## **Европейская экономическая комиссия**

##### **161-я сессия**

### **Предложение по дополнению 6 к поправкам серии 05 к Правилам № 49 (выбросы загрязняющих веществ из двигателей с воспламенением от сжатия и двигателей с принудительным зажиганием (СНГ и КПП))**

#### **Представлено Рабочей группой по проблемам энергии и загрязнения окружающей среды\***

Рис. 1

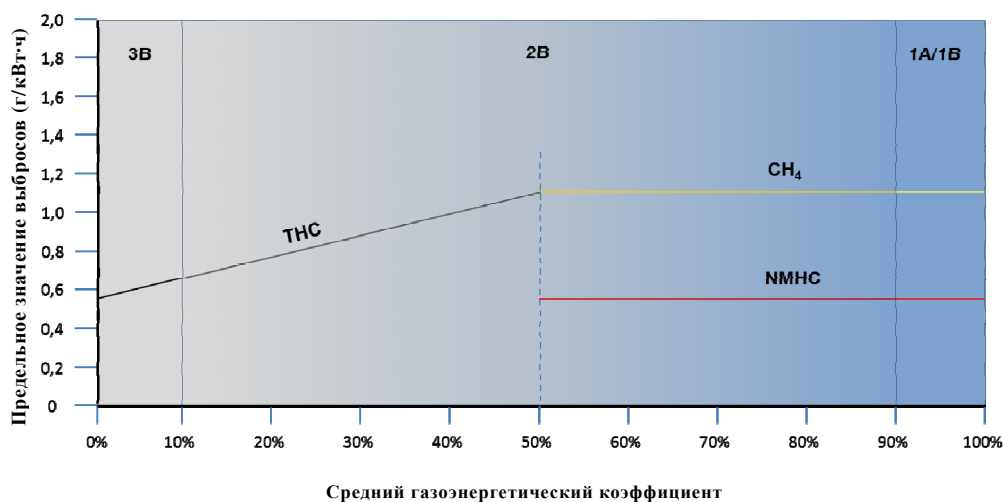
- 5.2.3 Процедура расчета предельных значений углеводородов (в г/кВт·ч), применимых к двухтопливным двигателям типа 2В, работающим в двухтопливном режиме в ходе испытательного цикла ЕТС.  
 Ниже приведена процедура расчета для двухтопливных двигателей типа 2В, испытываемых по циклу ЕТС при работе в двухтопливном режиме:  
 Рассчитывают средний коэффициент использования газа ГЭК<sub>ЕТС</sub> на протяжении испытательного цикла ЕТС.  
 Соответствующий ТНС<sub>ГЭК</sub> в г/кВт·ч рассчитывают по следующей формуле:

$\text{CH}_4_{\text{ПГ}}$  – предельное значение выбросов  $\text{CH}_4$  в ходе испытательного цикла ЕТС, применимое к двигателям, работающим на ПГ, как указано в строках В2 и С таблицы 2 в пункте 5.2.1 настоящих Правил.

**Предельные значения НС для двухтопливного двигателя, работающего в двухтопливном режиме в ходе испытательного цикла ЕТС (двухтопливные двигатели, работающие на природном газе)**

Рис. А2.1.1

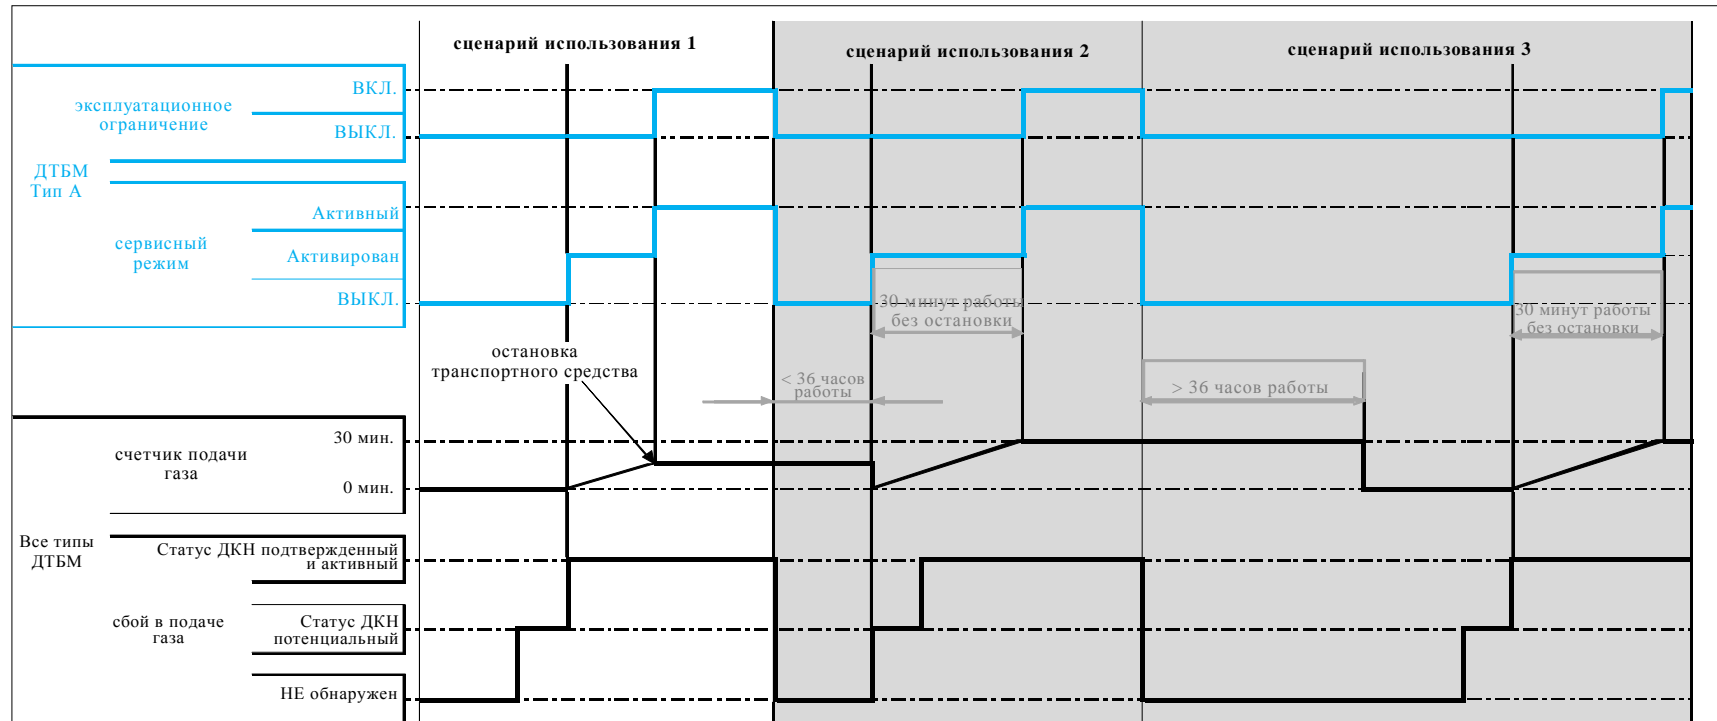
## Иллюстрация механизма отсчета подачи газа (двухтопливный двигатель (ДТБМ) типа 1А): сценарий использования 1

Сбой в подаче газа обнаружен в первый раз.

Сервисный режим активируется, и скорость автомобиля ограничивается до 20 км/ч (см. пункт 4.2.2.1 настоящего приложения).

Счетчик прерывает работу с сохранением текущего показания.

Рис. А2.1.2  
**Иллюстрация механизма отсчета подачи газа (двухтопливный двигатель (ДТБМ) типа 1А): сценарий использования 2**

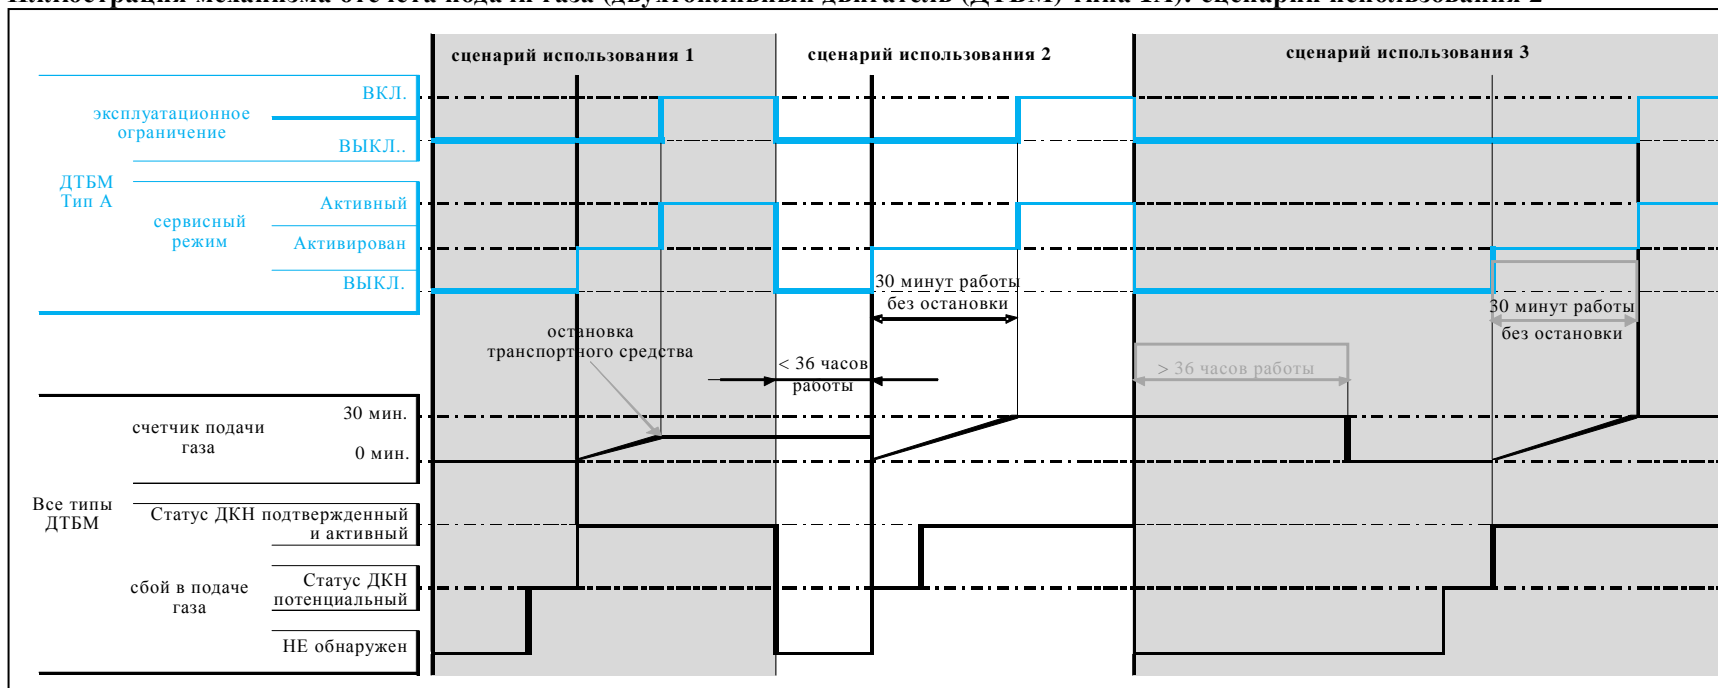
Сбой в подаче газа обнаружен, когда счетчик учета сбоев в подаче газа не возвратился в нулевое положение (в этом сценарии использования он отображает значение, которого он достиг в сценарии использования 1, когда транспортное средство остановилось).

Рис. А2.1.3

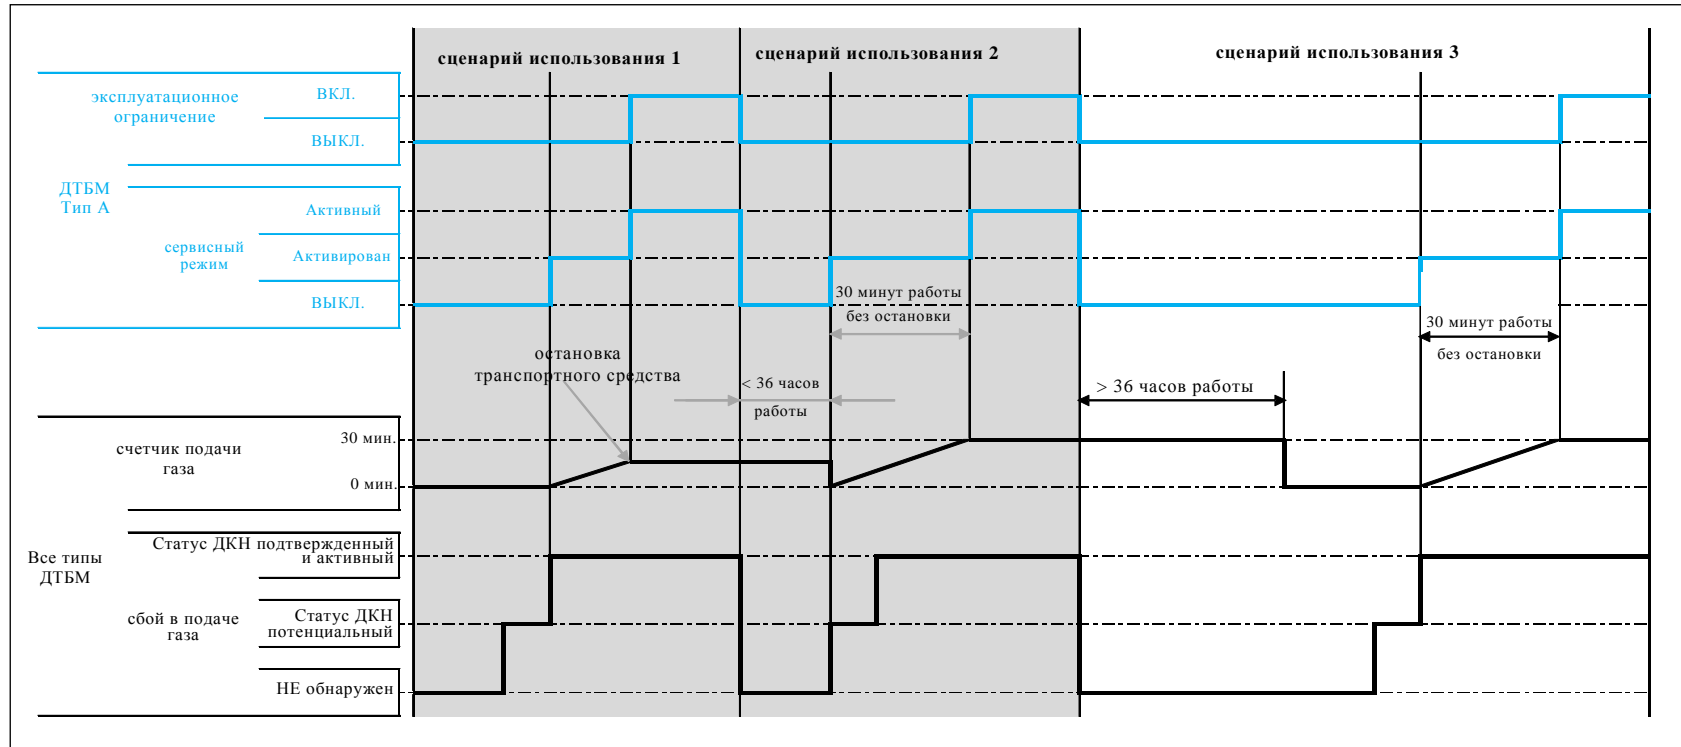
## Иллюстрация механизма отсчета подачи газа (двухтопливный двигатель (ДТБМ) типа 1А): сценарий использования 3

После 36 часов работы без обнаружения сбоев в подаче газа счетчик возвращается в исходное положение (см. пункт А.2.1.2.3.2.1).

Сбой в подаче газа вновь обнаружен, когда счетчик учета сбоев в подаче газа возвращается в исходное положение (1-е обнаружение).

Рис. A2.2

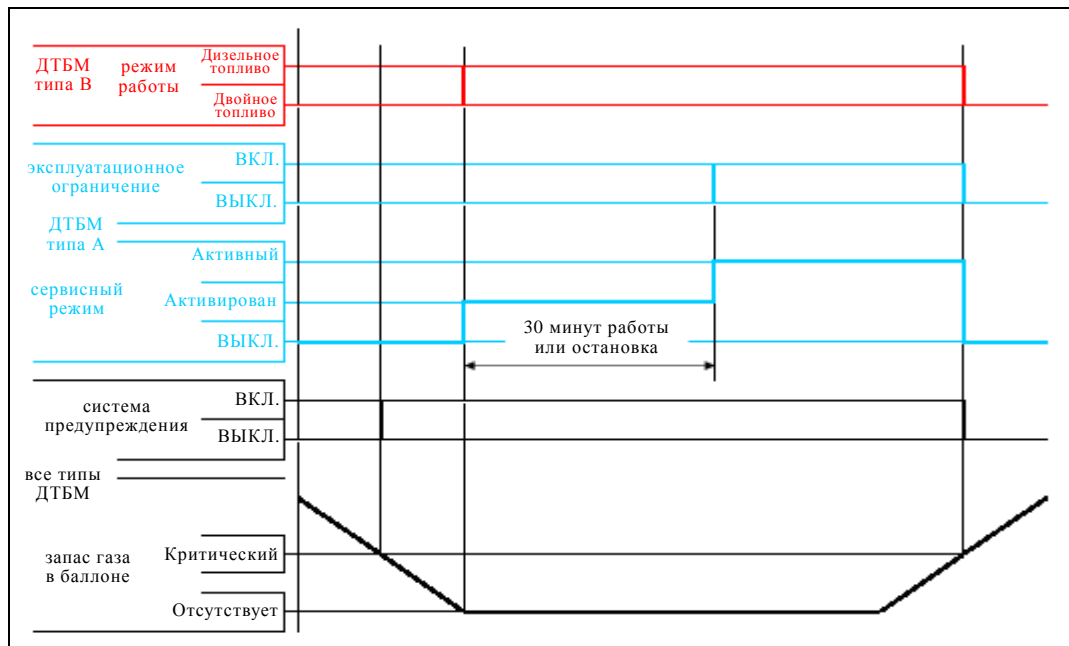
На рис. A2.2 на примере одного типичного сценария использования проиллюстрированы случаи выработки топлива в газовом баллоне транспортного средства.

#### Иллюстрация случаев выработки топлива в газовом баллоне двухтопливного двигателя/транспортного средства (ДТБМ)

Рис. A2.3

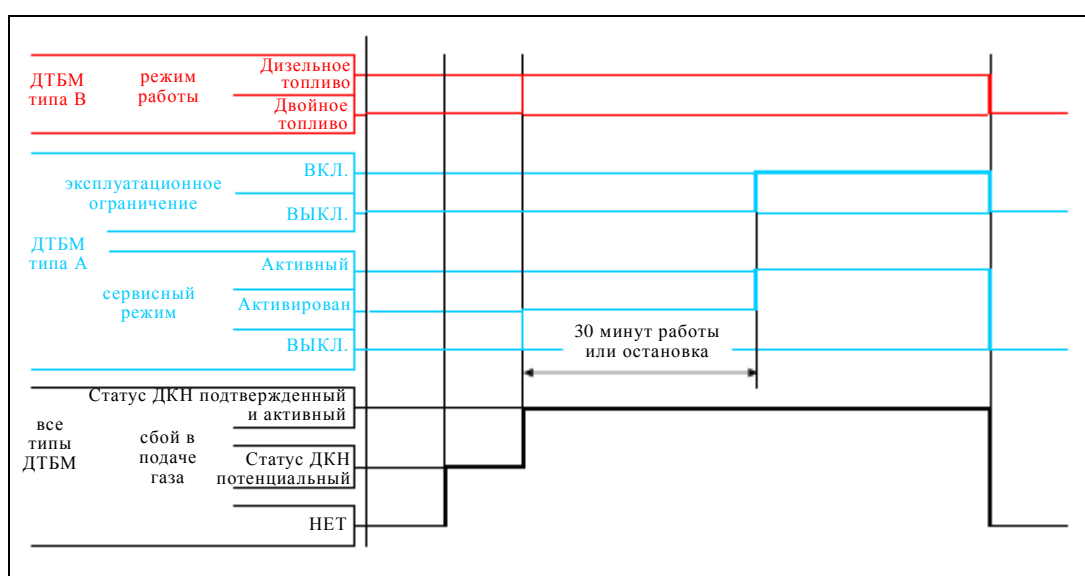
На рис. A2.3 на примере одного типичного сценария использования проиллюстрированы случаи сбоя в работе системы подачи газа. Эту иллюстрацию следует рассматривать как дополнение к иллюстрации, приведенной в пункте A.2.1 и относящейся к механизму отсчета.

**Иллюстрация случаев сбоя в работе системы подачи газа двухтопливного двигателя/транспортного средства (ДТБМ)**
